11 de febrero de 2022
BS058/22
Asunto: Sustitución de los turbos 870248-5002S

Boletín de Servicio

Turbo
870248-5002S
Aplicación
PSA 1.2L EB2ADT Euro 6.2

Sustitución de los turbos 870248-5002S

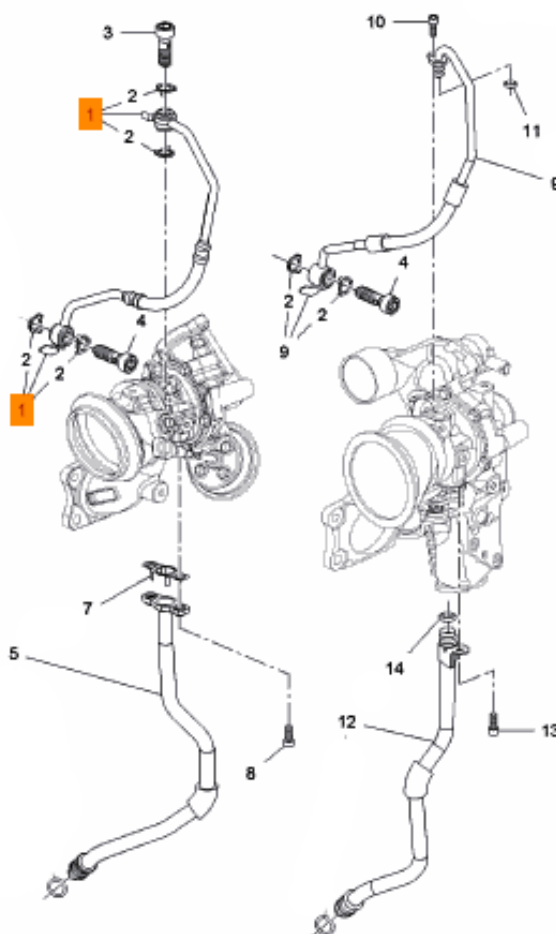
Al sustituir el turbo 870248-5002S por el turbo 887157-5001S, es necesario cambiar el latiguillo de entrada y salida de aceite.

• Es necesario cambiar las siguientes piezas al sustituir el turbo **870248-5002S**

- **Latiguillo entrada aceite**
98 328 034 80
- **Racor hueco ent. aceite**
98 029 310 80
- **Arandela racor aceite x2**
16 828 022 80
- **Latiguillo salida aceite**
98 329 260 80 (incluye junta)

*El kit de sustitución **227201** contiene todas las piezas necesarias para sustituir el turbo **870248-5002S** por el **887157-5001S***
